雷州市企水镇 20MW 渔光互补发电项目

监 理 初 检 报 告

常州正衡电力工程监理有限公司
(雷州市企水镇 20MW 渔光互补发电项目监理项目部)

雷州市企水镇 20MW 渔光互补发电项目光伏区 初步验收缺陷统计

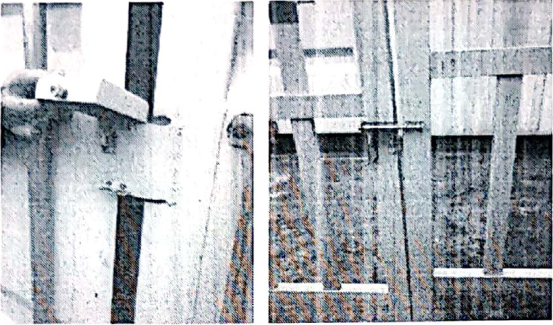
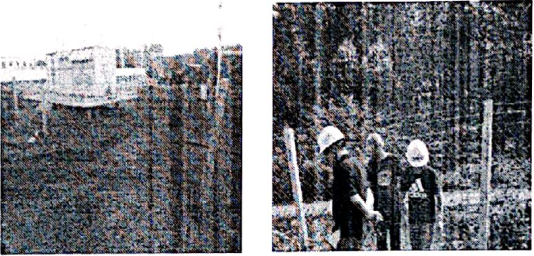
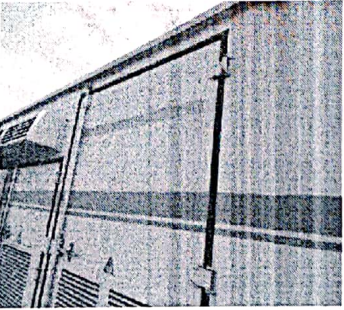
1	部分箱逆变 通讯柜终端 盒未固定		目前还有施工工作，竣工验收前必须整改
2	部分汇流箱 支路接线未 紧固		竣工验收前完成整改
3	部分通讯柜 柜门未安装		竣工验收前完成整改
4	部分箱逆变 通讯柜柜门 把手已坏		竣工验收前完成整改
5	部分箱变防 尘棉花已破 损		竣工验收前完成整改

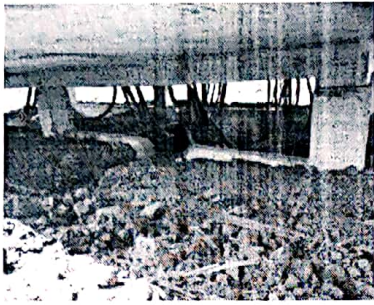
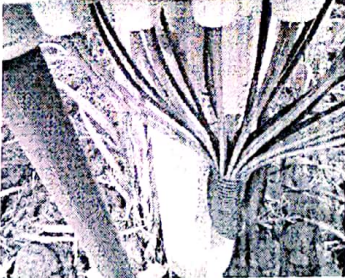
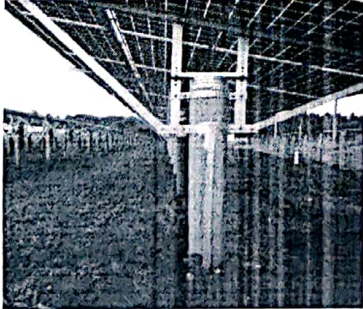
6	部分汇流箱支路负极有接地		已暂时断开，需联系施工方尽快处理
7	光伏区、箱逆变附近有飞起组件托盘、砖头等需清理		目前还有施工工作，竣工验收前完成整改
8	部分箱逆变器所配消防斧已损坏，需要安装固定支架		竣工验收前完成整改
9	部分电缆沟槽内走线布置相当混乱，杂物垃圾较多		目前部分电缆沟还在施工中，竣工验收前必须整改。
10	485 线预留不足，以铜芯线续接至端子排		易造成通讯中断
11	组件支架部分生锈		需补充防腐措施

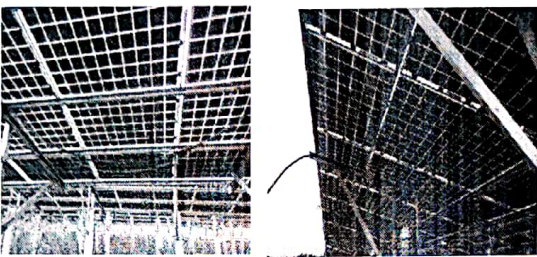
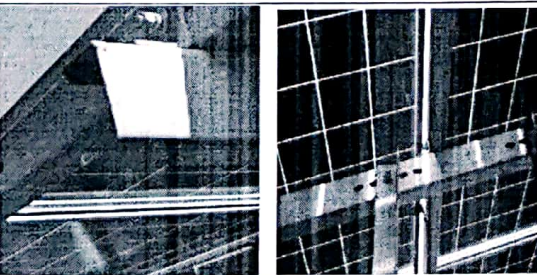
12	部分维修通道和光伏组件下方基础下陷		需施工单位出具沉降测量报告，说明目前情况是否合理。
13	光伏区部分箱逆变本体柜门及平台围栏未配置锁匙		竣工验收前完成整改
14	光伏区围栏门未安装、未配锁具、围栏斜撑未施工。		竣工验收前完成整改
15	所有箱逆变本体未标识详细设备名称和设备编号		竣工验收前完成整改
16	所有箱逆变器室接地扁铁没有刷黄绿漆		竣工验收前完成整改

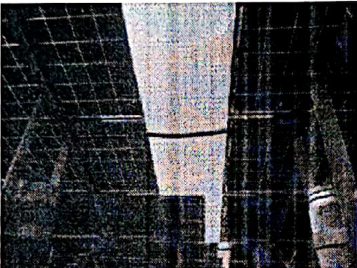
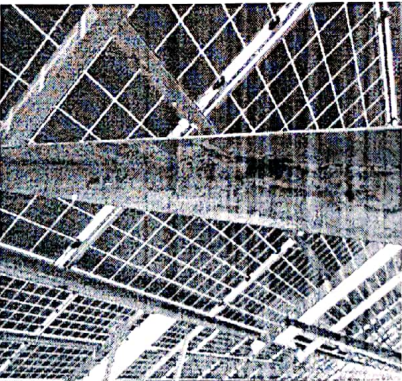
17	箱逆变器室有杂物需清理		竣工验收前完成整改
18	箱逆变器室下部电缆裸露，周边无防护围栏，且电缆未刷防火涂料		有被老鼠等小动物噬咬的可能，竣工验收前完成整改或出具整改方案。
19	光伏区电缆沟下陷，需要重新回填		竣工验收前完成整改
20	汇流下部电缆管口部分未做防火封堵		竣工验收前完成整改
21	光伏区部分接地扁铁未刷黄绿双漆		竣工验收前完成整改
22	光伏区围栏缺少“止步高压危险”、“设备带电禁止靠近”等安全警示牌		竣工验收前完成整改
